«ZXM-VideoCard Classic»

Описание изменений и доработок платы карты.

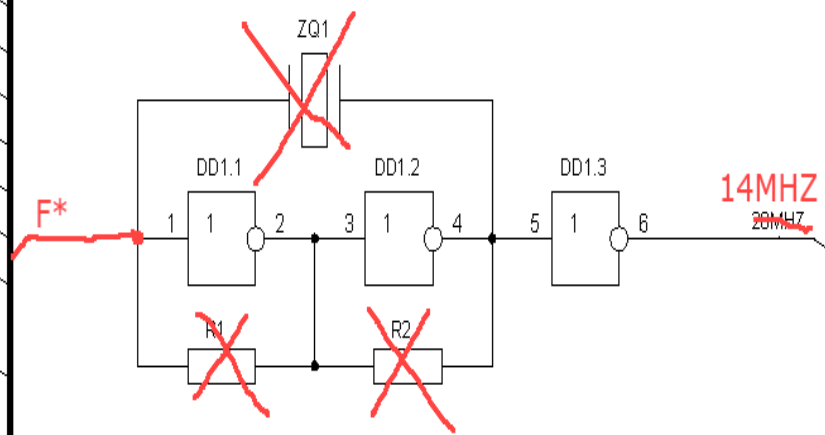
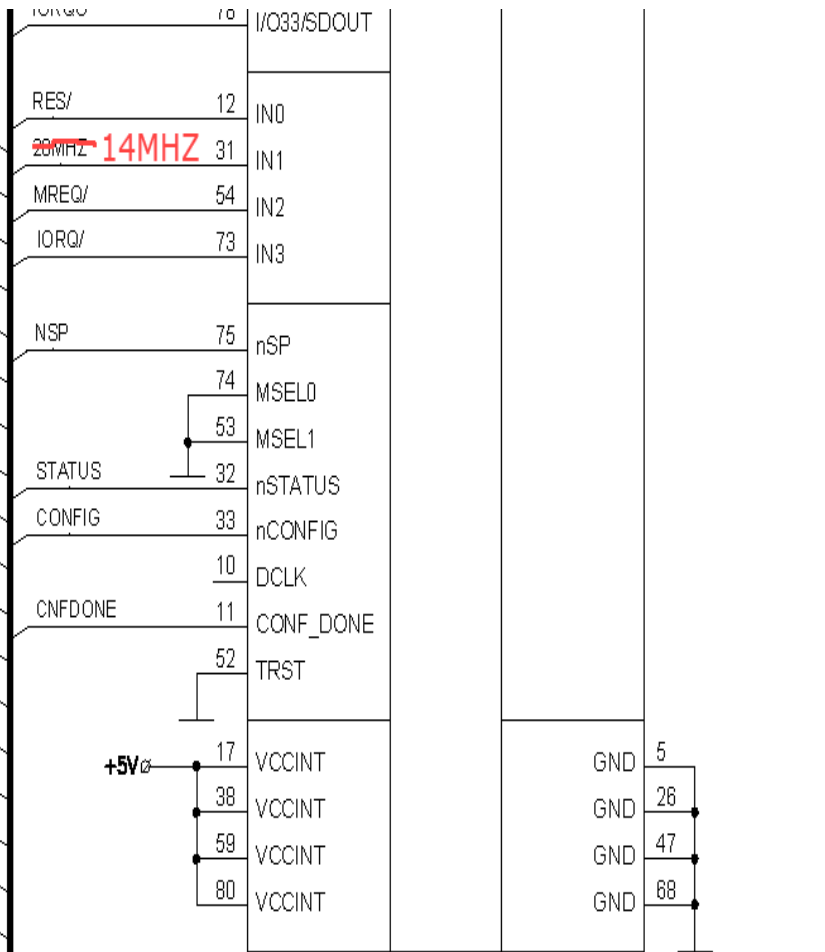
Изменение схемы тактирования видеокарты. В процессе проектирования карты была допущена ошибка, которая проявилась при отображении эффектов зависящих от тактов процессора. Их называют еще как бордерные и мультиколорные эффекты. И если кому необходимо их просматривать, то необходимо провести небольшую доработку, которая заключается в том, чтобы исключить внутренний генератор и затактировать карту от основной платы компьютера.

Итак, чтобы реализовать измененную схему необходимо проделать следующие операции:

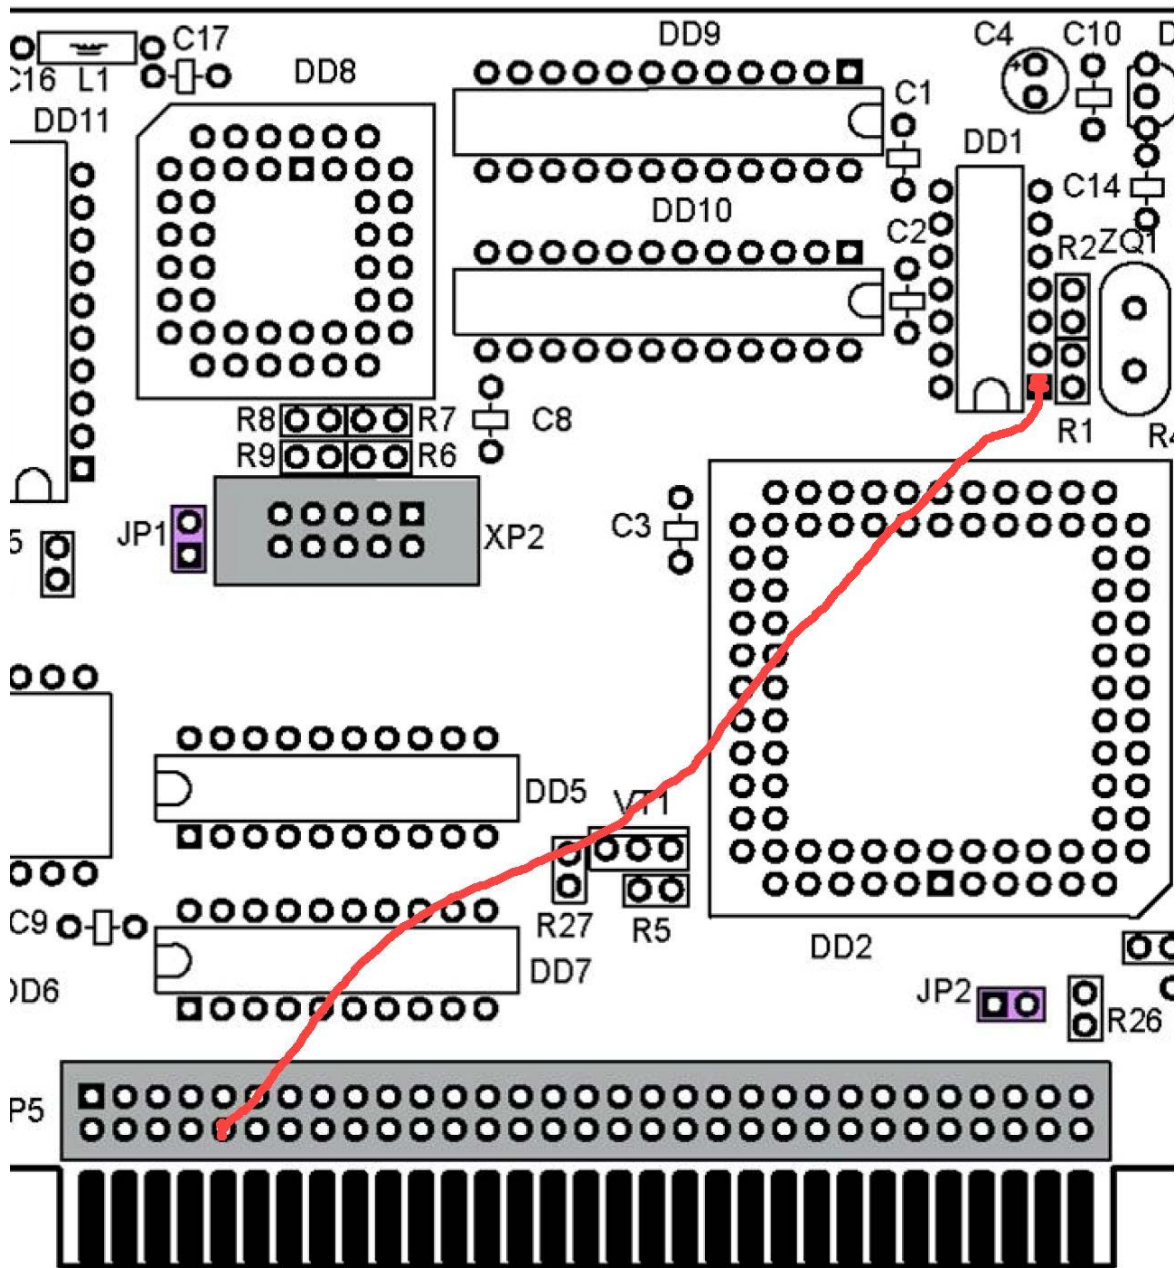
- Выпаиваем элементы R1, R2 и ZQ1;
- Припаиваем провод с одной стороны на вывод 1 микросхемы DD1, а с другой на контакт 36 разъема XP5.

Примечание: После проведения доработки необходимо заменить прошивки микросхем DD2 (хранится в микросхеме DD4) и DD8 на версии 02.00 или выше.
